2018年3月吉日
株式会社 日精
减速机事业部

因 GTR-AR 电池供电型更新换代 相关产品停产的通知

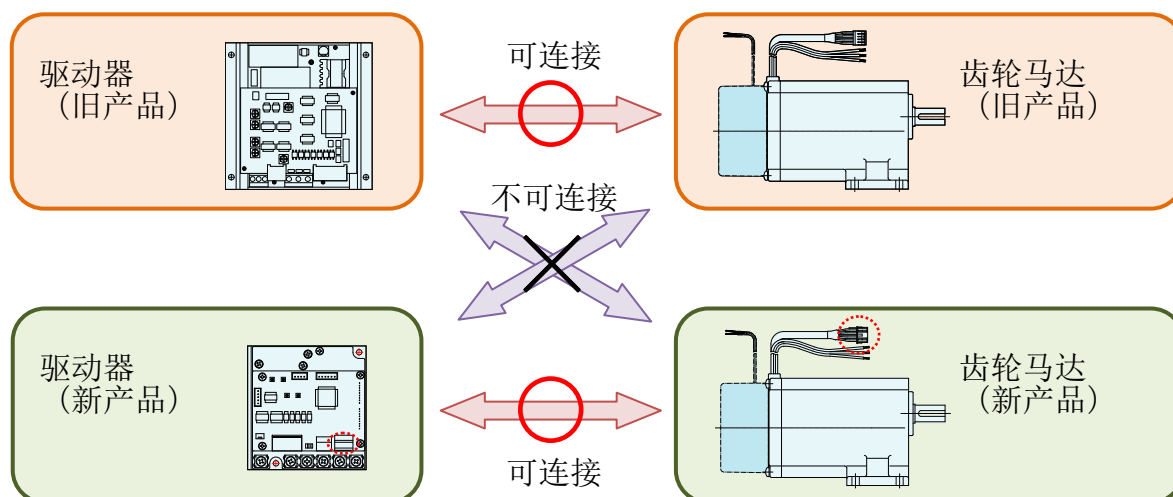
<齿轮马达 新产品与旧产品的不同 >

- 从马达出来的信号线的接头规格不同。
- 型号不同。(旧型号的末尾带有字母“A”。)

请注意：旧产品与新产品的马达信号线的接头规格不同，无法对接。（参照下图）

※除此以外,在规格(外形尺寸、性能等)方面与旧产品无异。详情请通过专用目录加以确认。
